1.1 CONCEPTO TÉCNICO No. CT:	**CT-7465**
1.2 ÁREA:	ANÁLISIS Y MITIGACIÓN DE RIESGOS
1.3 COORDINACIÓN:	ESTUDIOS Y CONCEPTOS TÉCNICOS
1.4 REFERENCIA CRUZADA RADICADO FOPAE:	2014ER8612
1.5 RESPUESTA OFICIAL No.	RO-71033

2.1 SOLICITANTE:	CURADURÍA URBANA No. 5
2.2 PROYECTO:	TV 3 51 A 46
2.3 LOCALIDAD:	2. Chapinero
2.4 UPZ:	90. Pardo Rubio
2.5 BARRIO O SECTOR CATASTRAL:	Pardo Rubio
2.6 DIRECCIÓN:	Transversal 3 No 51A- 46
2.7 CHIP:	AAA0090PBPA
2.8 MANZANA CATASTRAL:	17
2.9 PREDIO CATASTRAL:	27
2.10 ÁREA (Ha):	(*)
2.11 FECHA DE VISITA:	Junio 10 de 2014

Figura 1. Localización general del proyecto ubicado en la Transversal 3 No 51A - 46 en el Plano Normativo de Amenaza por Remoción en Masa del POT (Decreto 190 de 2004).

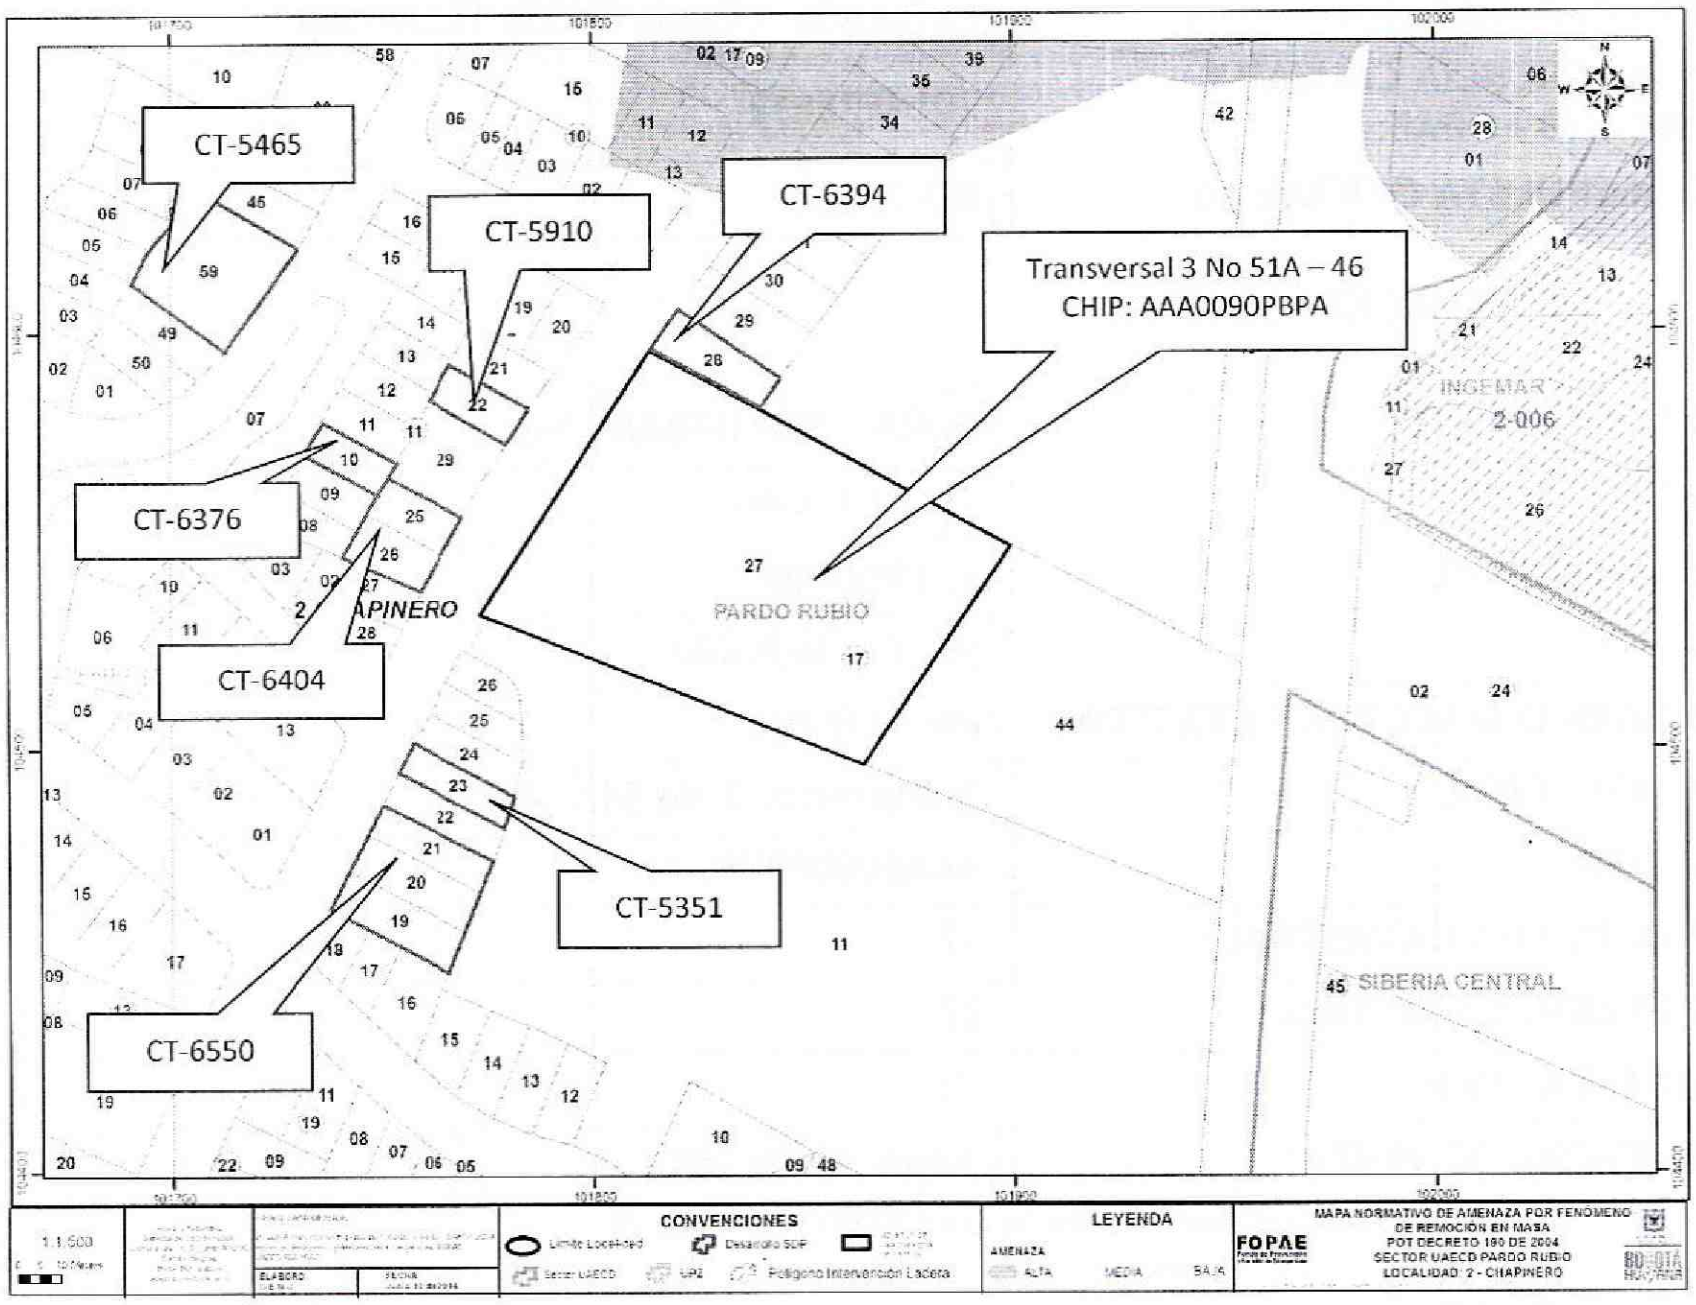
Conforme con el plano normativo de "Amenaza por Remoción en Masa" del Plan de Ordenamiento Territorial de Bogotá - POT, el sector del proyecto ubicado en la Transversal 3 No 51A - 46 de la Localidad de Chapinero, se encuentra en una zona de AMENAZA MEDIA por procesos de remoción en masa (Figura 1).
